RESTRUCTURATION DE L'HÔPITAL DE GUÉRANDE

Annexe_facultative_n°5 - Réponses aux demandes complémentaires

Reconstruction de l'Hôpital de GUÉRANDE

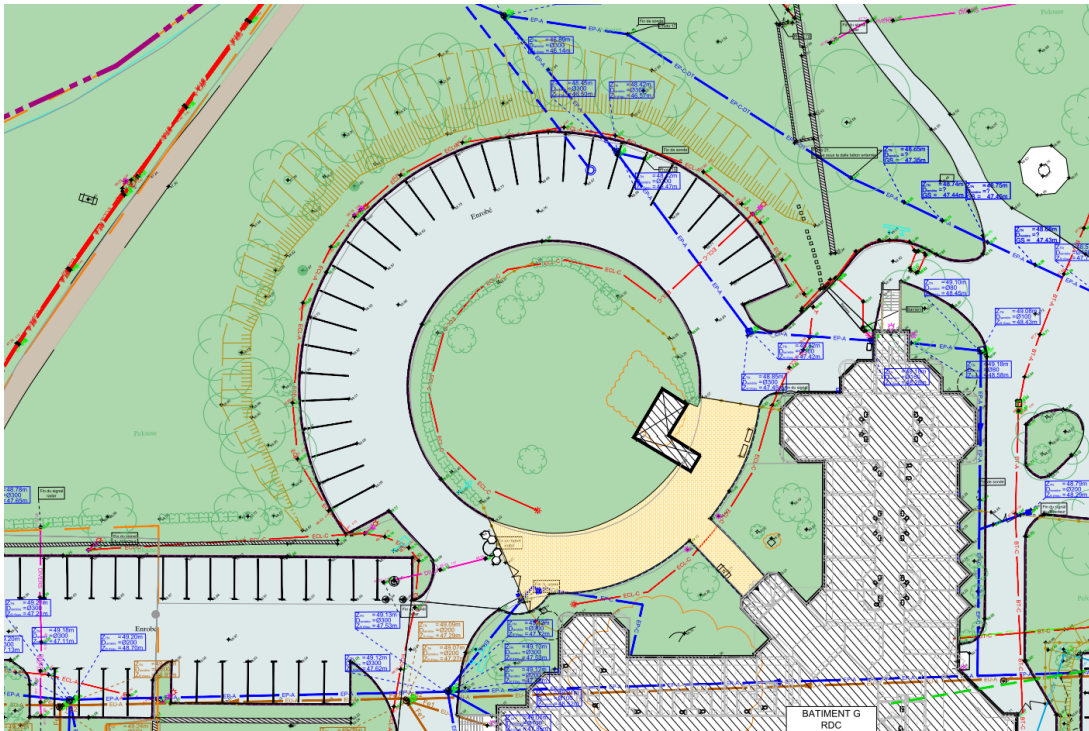
Trois espaces végétalisés largement plantés d'arbres de grand développement n'ont pas été investigués dans le cadre du diagnostic flash. Celui côté parc bénéficie d'une mesure d'évitement. Le second, est constitué d'un patio ouvert sur le faubourg Saint-Michel. Il n'apparaît plus sur le plan du projet et l'on s'interroge pour savoir s'il sera en totalité imperméabilisé. Le troisième, de forme circulaire, est cerné par une route et un chemin piéton. Il semble remplacé par un parking d'après le plan du projet. Je vous invite à confirmer l'atteinte portée à ces deux derniers espaces et à vérifier au préalable l'absence d'enjeu écologique puis à prévoir, le cas échéant, les mesures d'évitement et de réduction suffisantes.

Le parc arboré ainsi que le patio se situent en dehors de l'emprise projet et bénéficient en conséquence d'une mesure d'évitement. L'espace de forme circulaire se compose d'espèces horticoles et est très entretenu. Cet espace s'insère dans la continuité des espaces environnants ayant un enjeu écologique faible. Il est constitué à ce jour en son centre d'un espace de stationnement. Cet espace de stationnement sera remanié (voir annexes facultatives n°2 et n°3) pour faciliter le déplacement des véhicules dans la zone tout en préservant au maximum les arbres existants (ne seront abattus que 5 arbustes).
